女川原子力発電所2号炉 地震時における燃料被覆管の 閉じ込め機能の維持について (コメント回答)

設計基準対象施設について（第4条 地震による損傷の防止）

令和元年5月21日
東北電力株式会社

1. 審査会合での指摘事項一覧

2. 審査会合での指摘事項に対する回答【No. 3】(1/3)

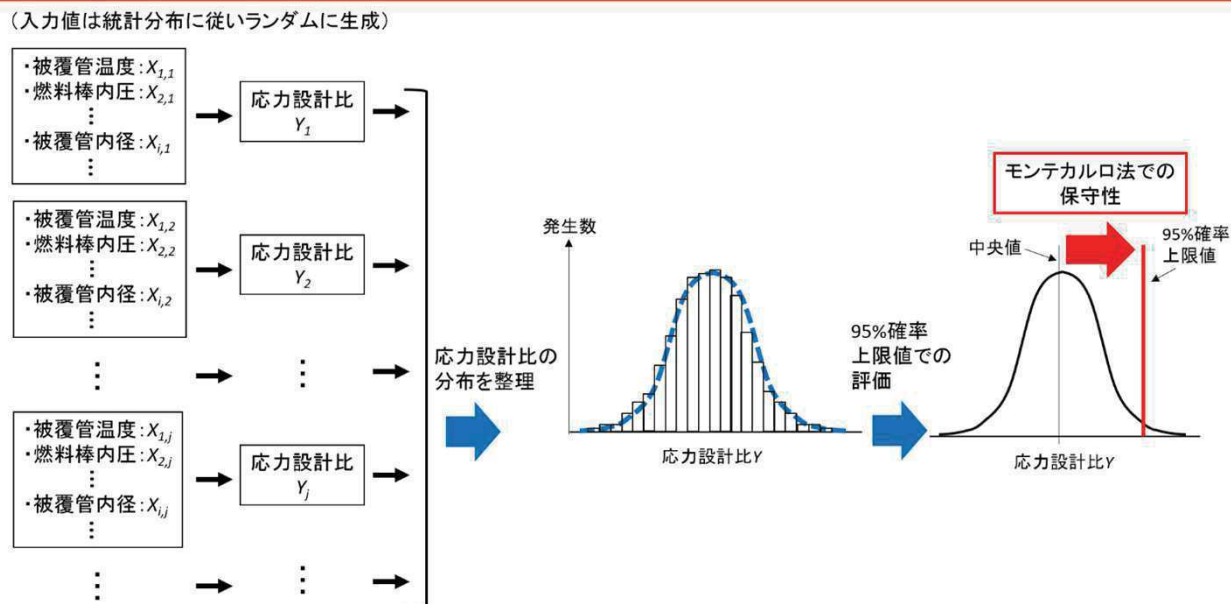
応力評価法として、スペーサ間及びスペーサ部はモンテカルロ法による統計的手法を、下部端栓溶接部は有限要素法による決定論的手法をそれぞれ用いていることについて、両評価手法が同等な保守性を有していることを整理して提示すること。

【1. 保守性確保の方法(P3参照)】

- 燃料被覆管の応力評価においては、高燃焼度8×8燃料の導入以降、スペーサ間及びスペーサ部の弾性解析ではモンテカルロ法、下部端栓溶接部のFEM解析では決定論的手法を用いて応力設計比を評価している。
- 応力設計比の入力変数の不確かさを考慮するため、製造実績、実機運転データ等を考慮し、それぞれの公称値を中央値として入力変数の統計的分布を設定している。
- スペーサ間及びスペーサ部のモンテカルロ法では、試行の繰り返しにより応力設計比の統計的分布を求め、95%確率上限値における応力設計比が1以下であることで当該部位の健全性を確認するとともに、評価結果に保守性を持たせている。
- 下部端栓溶接部の決定論的手法では、各入力変数に統計的分布における95%確率上下限値を用いることで保守性を持たせている。

【2. 保守性有無の確認方法・結果(P4参照)】

- モンテカルロ法での保守性の確認として、スペーサ間の応力設計比の統計的分布における中央値と応力評価で用いた95%確率上限値の対比を行った。
- 決定論的手法の保守性の有無を把握する観点から、現行の解析モデルで変更可能なすべての入力変数を公称値とした解析結果と応力評価で用いた95%確率上下限値による解析結果の対比を行った。
- モンテカルロ法及び決定論的手法による応力設計比はともに中央値、あるいは公称値による解析結果よりも保守的な評価結果となった。
